赣州富力现代城B01地块项目规划调整批前公示牌

10#楼调整对比

11#楼调整对比

10#楼户型调整对比

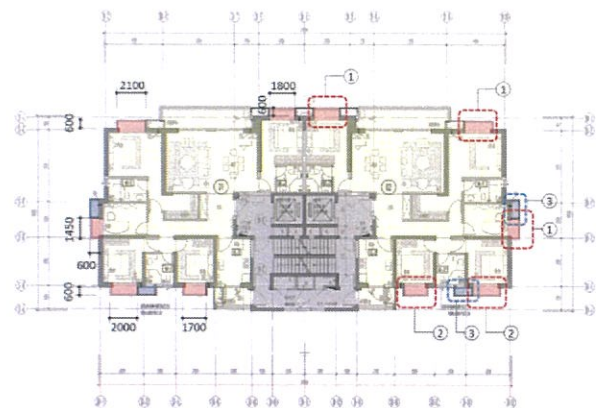
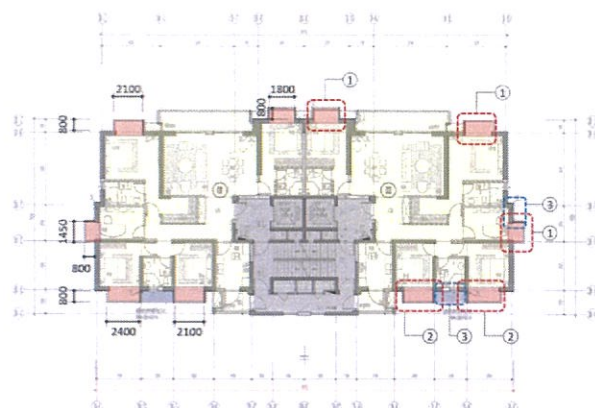
- ① 飘窗深度为600mm
- ② 飘窗深度为600mm
- ③ 空调机位外设遮高百叶

- ① 飘窗深度调整为800mm
- ② 飘窗深度调整为800mm，剪力墙优化，加大飘窗尺寸
- ③ 空调机位优化

11#楼户型调整对比

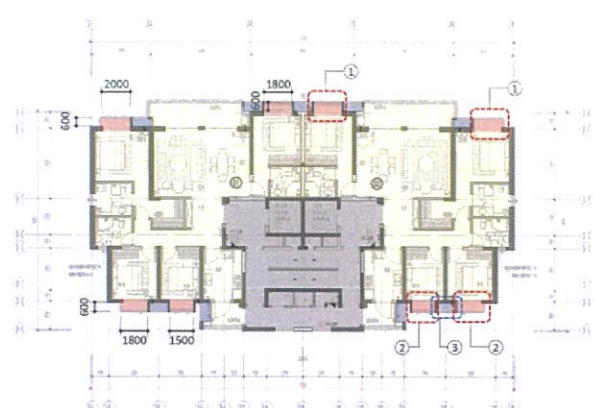
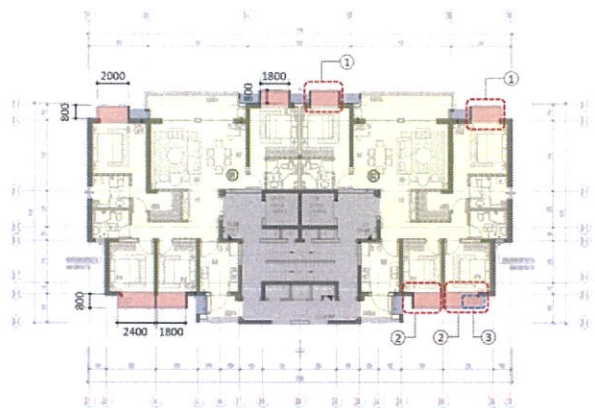
- ① 飘窗深度为600mm
- ② 飘窗深度为600mm，室内有结构短肢墙
- ③ 空调机位外设遮高百叶

- ① 飘窗深度调整为800mm
- ② 飘窗深度调整为800mm，取消局部结构短肢墙，加大飘窗尺寸
- ③ 空调机位调整为飘窗上下板之间
